АВТОСТОЯНКИ І ГАРАЖІ ДЛЯ ЛЕГКОВИХ АВТОМОБІЛІВ

ДБН В.2.3-15:2007

Зміна №3

(проект, друга редакція)

КЛАСИФІКАЦІЯ ТИПІВ ГАРАЖІВ

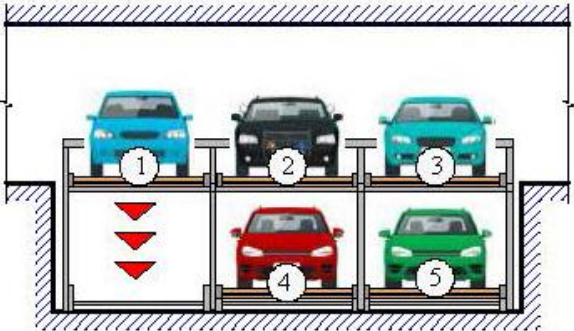
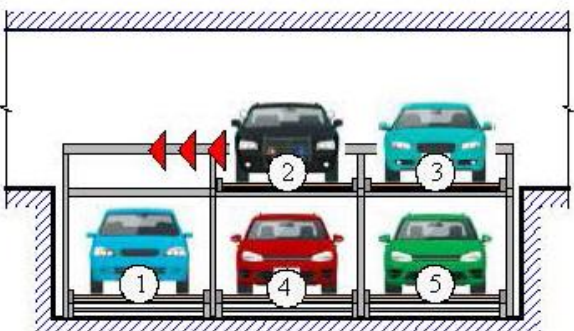
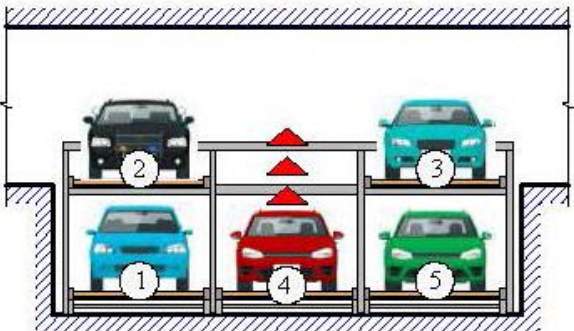
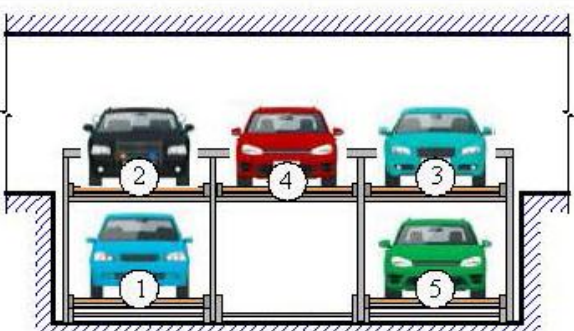
«Додаток И (довідковий) «КЛАСИФІКАЦІЯ ТИПІВ ГАРАЖІВ»

Останній абзац доповнити реченням такого змісту: «Класифікація типів гаражів наведена у додатку И».

За ступенем відкритості до зовнішнього середовища	Відкритого типу	Закритого типу		
За тривалістю зберігання	Постійного зберігання	Тимчасового зберігання		
За поверховістю	Одноповерхові	Багатоповерхові		
За способом вертикального переміщення	Рампові та з похилим перекриттям	Механізовані	Автоматизовані	
За місткістю	Мала місткість (до 50 м/м)	Середня місткість (від 51 до 300 м/м)	Велика місткість (більше 300 м/м)	
За розміщенням відносно рівня землі	Наземні	Наземно-підземні	Підземні	
За розміщенням відносно забудови	Окремо розташовані	Прибудовані	Вбудовані	Вбудовано-прибудовані

**Додаток К (довідковий) «СХЕМА ФУНКЦІОНУВАННЯ МЕХА-
НІЗОВАНОГО ПАРКУВАЛЬНОГО МОДУЛЯ (МПМ) З НЕЗАЛЕЖНИМ
СПОСОБОМ ПАРКУВАННЯ»**

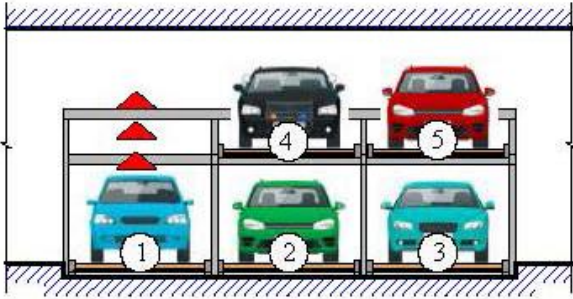
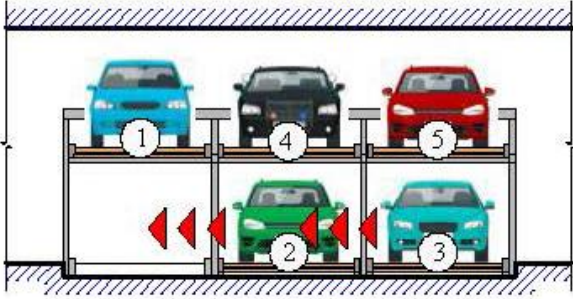
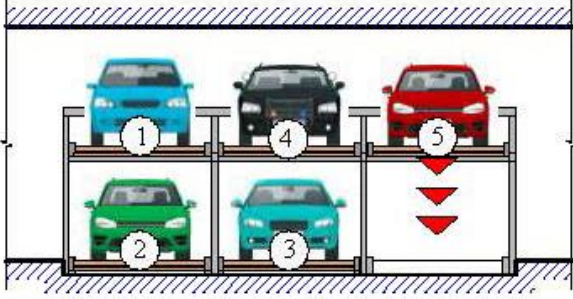
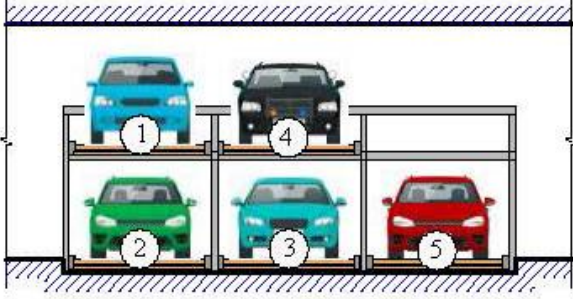
Додаток К (довідковий) «СХЕМА ФУНКЦІОНУВАННЯ МЕХАНІЗОВАНОГО ПАРКУВАЛЬНОГО МОДУЛЯ (МПМ) З НЕЗАЛЕЖНИМ СПОСОБОМ ПАРКУВАННЯ»

Доповнити новим додатком К:

СХЕМА ФУНКЦІОНУВАННЯ МЕХАНІЗОВАНОГО ПАРКУВАЛЬНОГО МОДУЛЯ (МПМ) З НЕЗАЛЕЖНИМ СПОСОБОМ ПАРКУВАННЯ
